MOTOREN ZPJ - ZPJ4 KODIERTE ANLASSPERRE JAEGER

Nr. AC AI 01

KONTROLLEN INSTANDSETZUNGEN EINSTELLUNGEN

NACHTRAG NR. 1 ZUR BROSCHÜRE NR. AC IR 01
ABZULEGEN IM ORDNER KONTROLLEN - INSTANDSETZUNGEN - EINSTELLUNGEN

ELEKTRISCHE ANLAGE (AUFLISTUNG - ANORDNUNG - SCHALTPLÄNE)

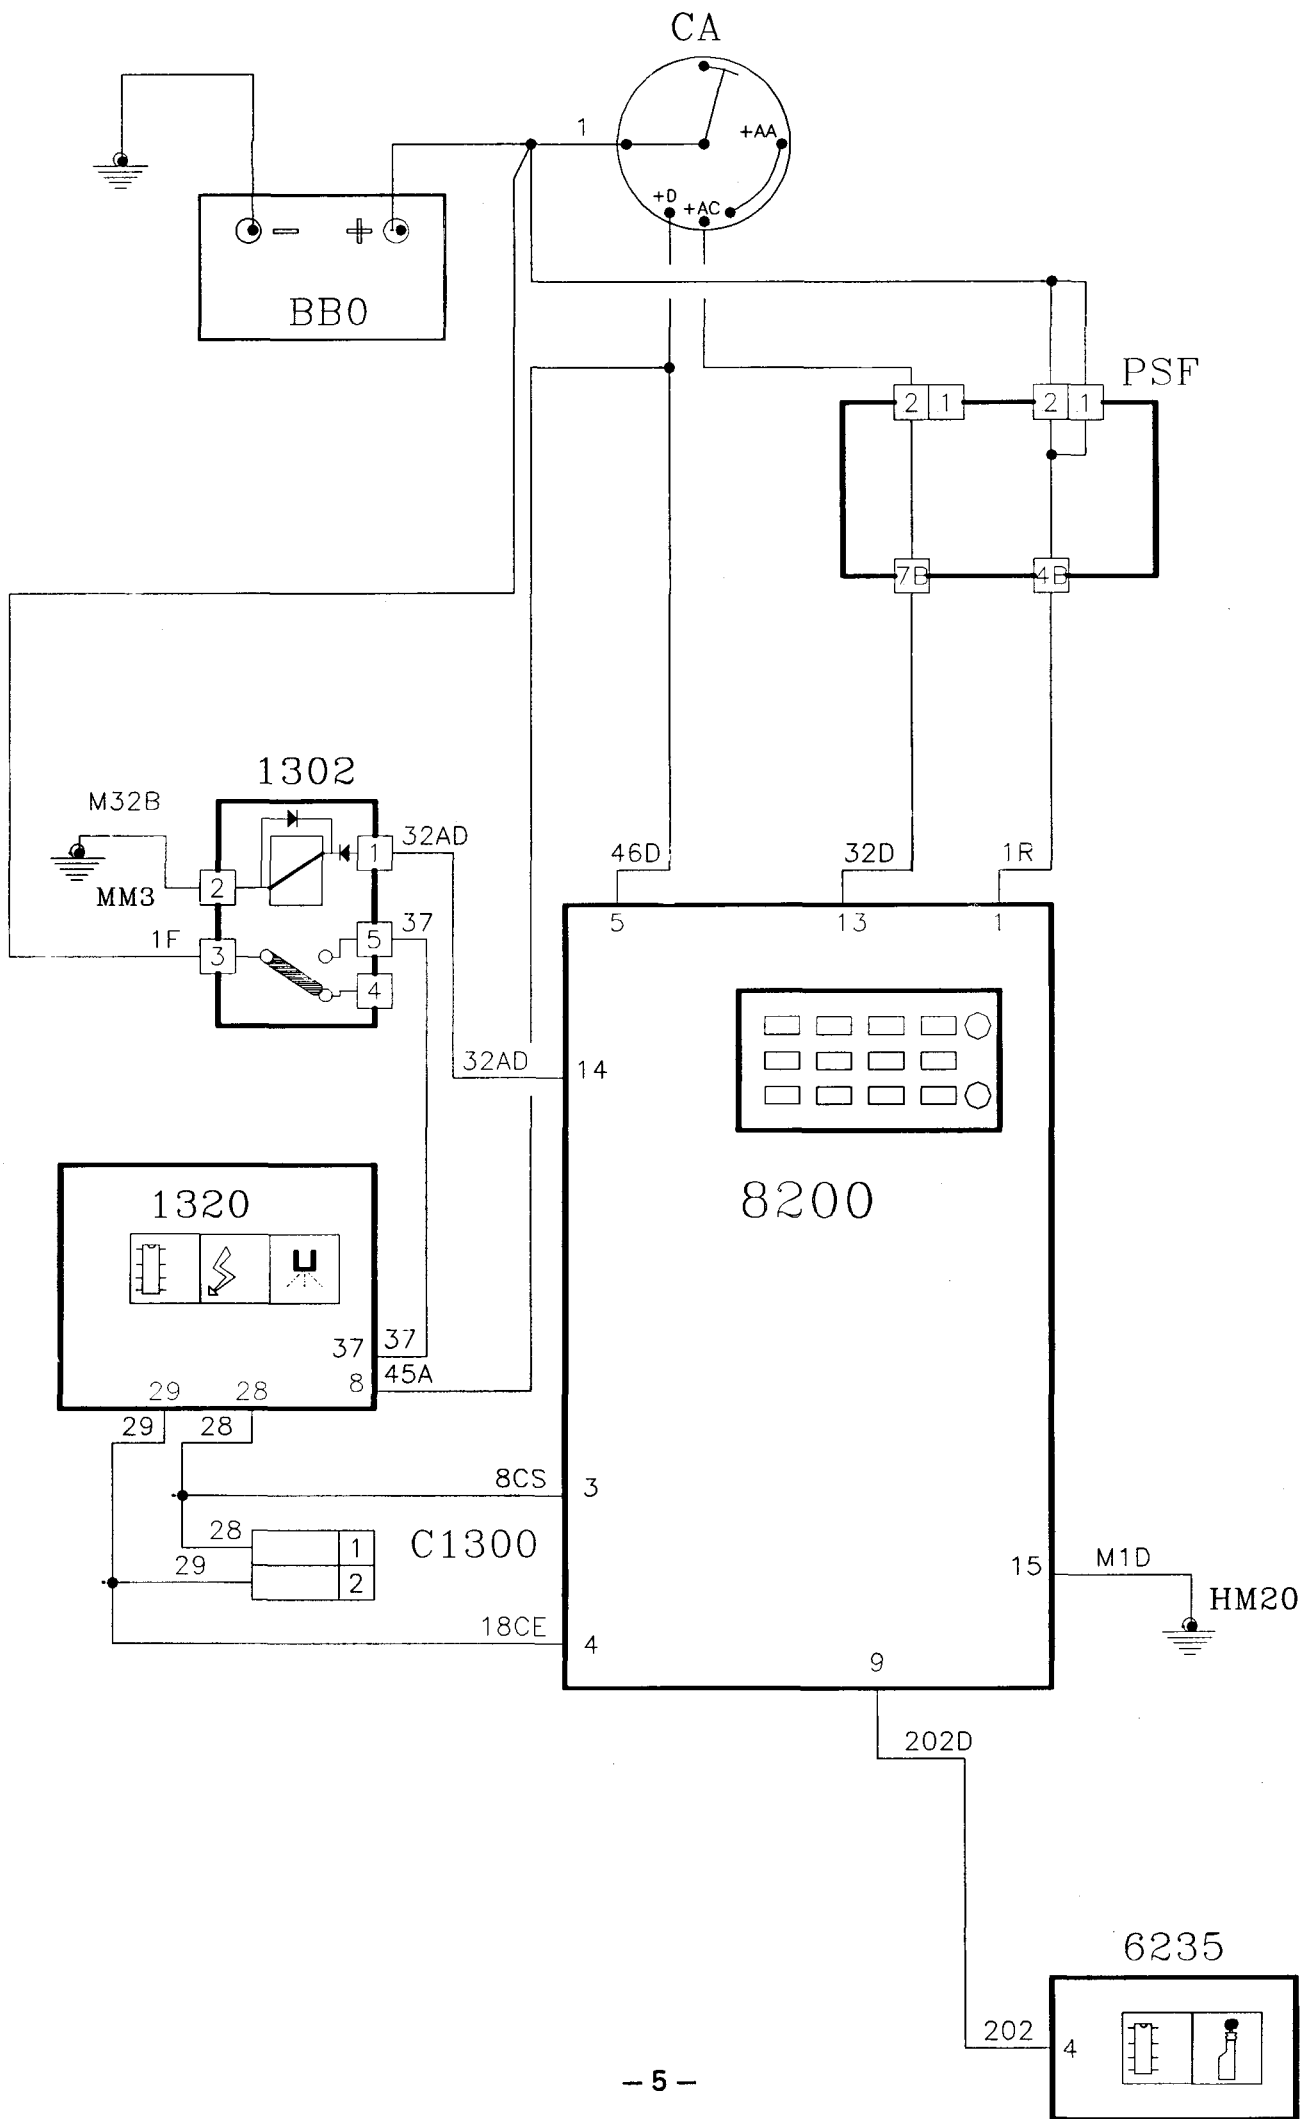
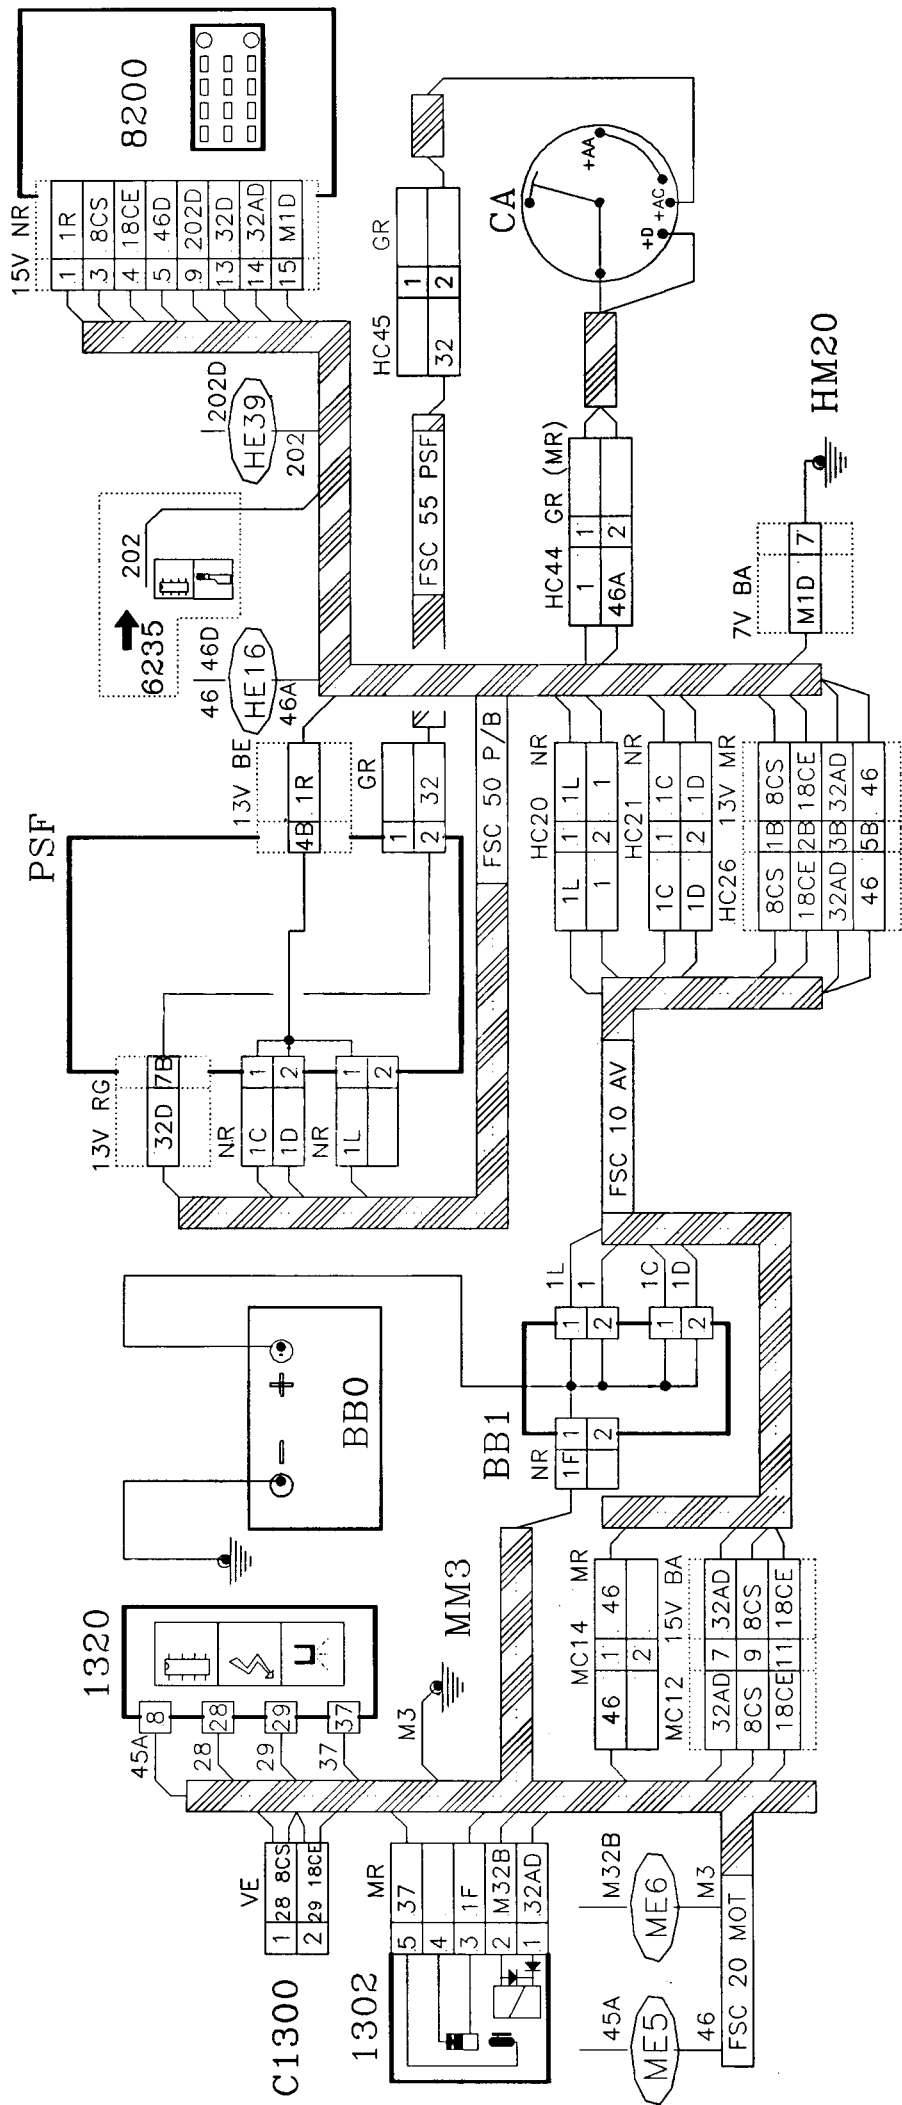
Die kodierte Anlaßsperre für die 605-Modelle mit den Motoren ZPJ und ZPJ4 wurde seit September 1990 geändert.

- geänderte elektrische Anschlüsse am Steuergerät und am Prüfstecker für Benzineinspritzung/Zündung
- eine zusätzliche Diode an der Warn- und Prüfleuchte für Benzineinspritzung/Zündung im Kombiinstrument in der Instrumententafel.

HC24
RG
HC26
MR

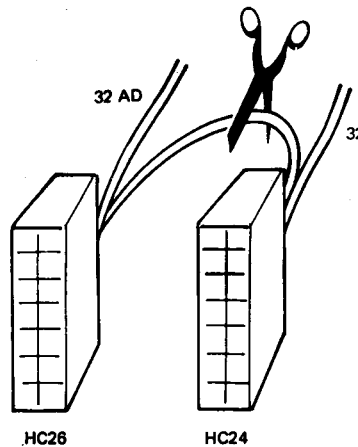
Die kodierte Anlaßsperre wurde durch eine elektrische Verbindung zwischen den Leitungen 32AD (Stromversorgung PLUS NACH FAHRTSCHALTER des Einspritzrelais 1302 nach Anlaßsperren-Tastatur) und 32 (Stromversorgung PLUS NACH FAHRTSCHALTER) auf drei Arten neutralisiert:

- **Fall 1:** Die Leitungen 32 AD und 32 werden im Relaiskasten miteinander verbunden.
- **Fall 2:** Die Leitungen 32 AD und 32 werden unter dem Relaiskasten miteinander verbunden.
- **Fall 3:** Die Leitungen 32 AD und 32 werden durch einen Nebenschluß zwischen den Steckern HC24 und HC26 miteinander verbunden.

ERFORDERLICHE ÄNDERUNGEN BEI FALL 1

- Umwicklung des Leitungsstrangs über eine Länge von etwa 10 cm entfernen.
- Überbrückungsdraht 32AD am Relais 1200 abschneiden.
- Leitung 32AD des Leitungsstrangs mit einer RAYCHEM-Muffe am zuvor abgeschnittenen Überbrückungsdraht 32AD anschließen.
- Leiter des Drahts 32AD am Relais 1200 isolieren.
- Leitungsstrang mit Isolierband umwickeln und den Relaiskasten (1) wieder einbauen.

ERFORDERLICHE ÄNDERUNGEN BEI FALL 2

- Umwicklung des Leitungsstrangs über eine Länge von etwa 15 cm entfernen.
- Die Drähte 32AD und 32 ermitteln und ihre elektrische Verbindung beseitigen.
- Die Drähte 32AD und 32 isolieren.
- Leitungsstrang mit Isolierband umwickeln und den Relaiskasten (1) wieder einbauen.

ERFORDERLICHE ÄNDERUNGEN BEI FALL 3

- Linke Verkleidung unter der Instrumententafel ausbauen.
- Die Stecker HC24 (rot) und HC26 (braun) ermitteln.
- Überbrückungsdraht zwischen Pol 2B am Stecker HC24 und Pol 3B am Stecker HC26 abschneiden.
- Die beiden abgeschnittenen Drahtenden isolieren.
